NAZWA PROJEKTU: PRZEBUDOWA BUDYNKU POŁOŻONEGO W WARSZAWIE PRZY UL. MARSZAŃKOWSKIEJ 3/5 W CELU PRZYSTOSOWANIA DO POTRZEB MAZOWIECKIEGO URZĘDU WOJEWÓDZKIEGO

STADIUM PROJEKTU: PROJEKT WYKONAWCZY - ZAMIENNY

TEMAT RYSUNKU: Rzut partu

ZESPÓŁ PROJEKTOWY			
FUNKCJA	TYTUŁ ZAWODOWY, IMIĘ I NAZWISKO	NR UPRAWNIEN	PODPIS
PROJEKTANT	mgr inż. arch. Paweł Czapalski	Wa-3401	
SPRAWDZAJĄCY	---	---	
OPRACOWAŁ	inż. Krzysztof Halesa		
OPRACOWAŁ	---		
DATA	NR RYSUNKU	REWIZJA	SKALA
08.2015	MUWM-PWZ -AR -100	A	1:100

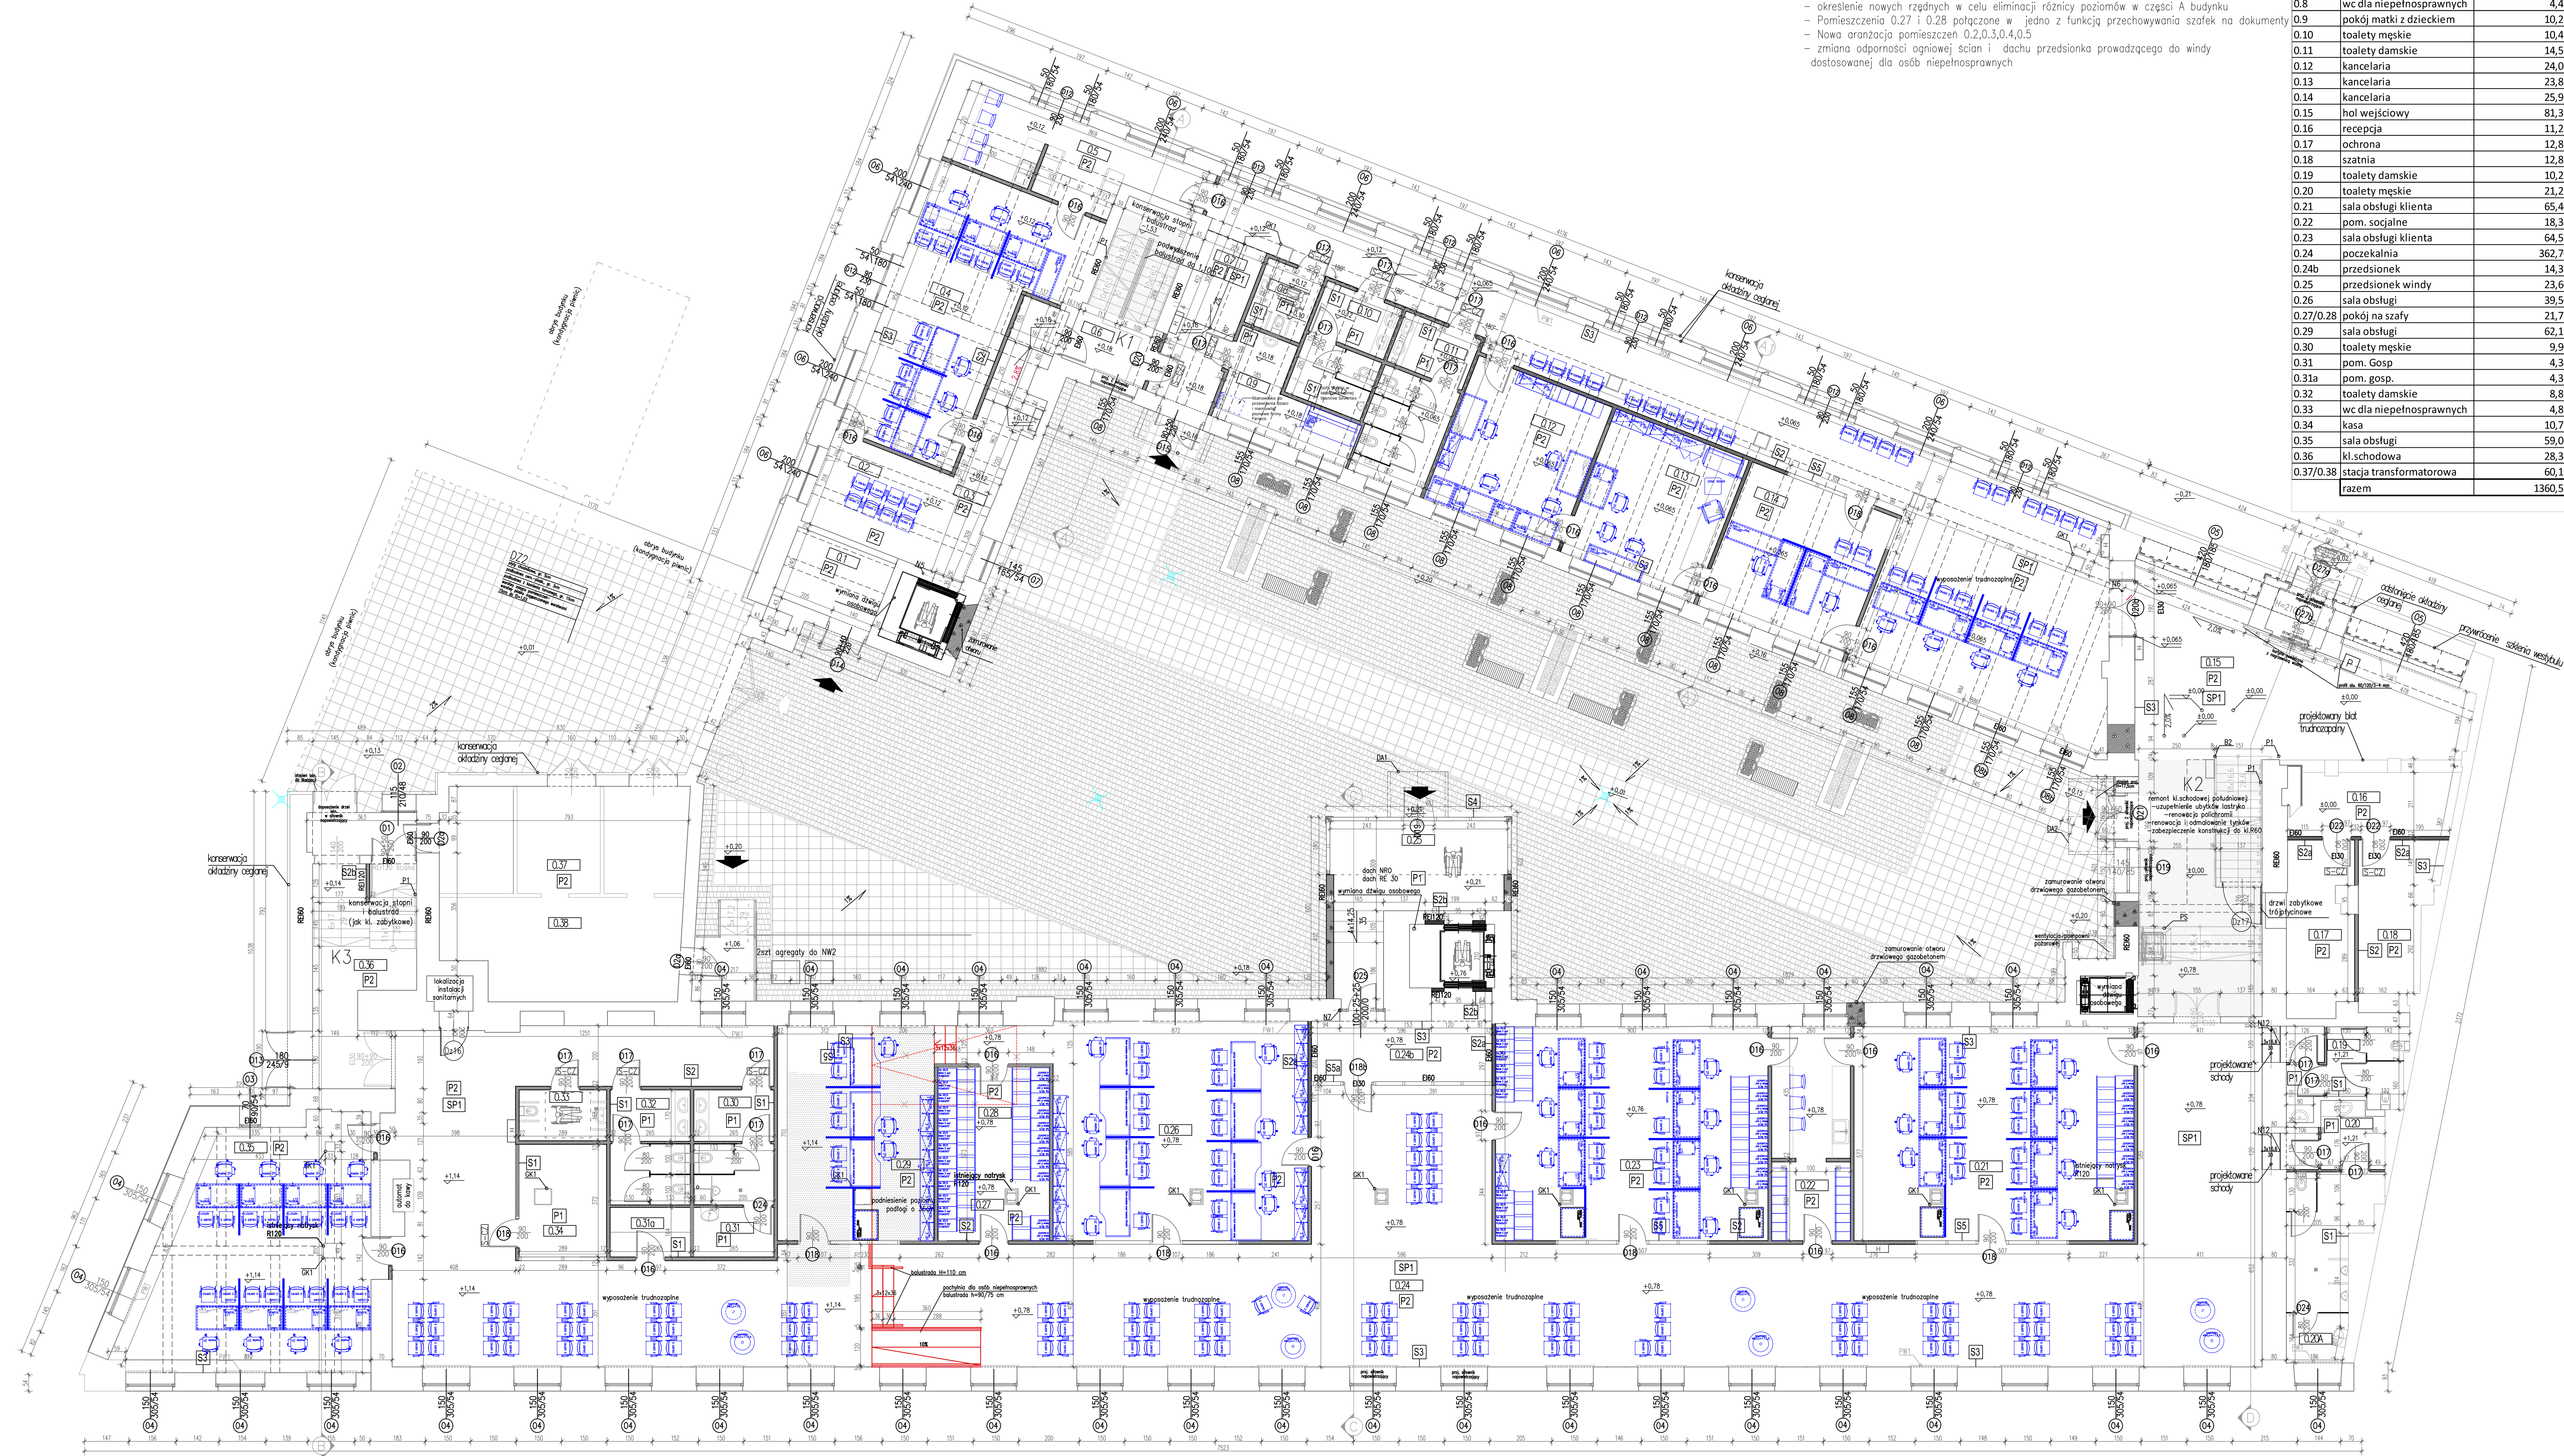
WYKAZ ROZWIĄZAŃ ZAMIENNYCH W STOSUNKU DO
DECYZJI POZWOLENIA NA BUDOWĘ NR 596/S2014
z dnia 26 wrz. 2014 r.:

- 0.9 - Pokój dla Matki i Dziecka
- Zlikwidowanie różnicy poziomów:
- 1. nowy układ pomieszczeń 0.29,0.28,0.26
- 2. budowa schodków dla pracowników na tyłach pokoi biurowych
- 3. budowa schodków dla klientów i pochylni niepełnosprawnych od strony korytarza na rys
- określenie nowych rzędnych w celu eliminacji różnic poziomów w części A budynku
- Pomieszczenia 0.27 i 0.28 połączone w jedno z funkcją przechowywania szafek na dokumenty
- Nowa aranżacja pomieszczeń 0.2,0.3,0.4,0.5
- zmiana odporności ogniowej ścian i dachu przedsionka prowadzącego do windy
- dostosowanie dla osób niepełnosprawnych
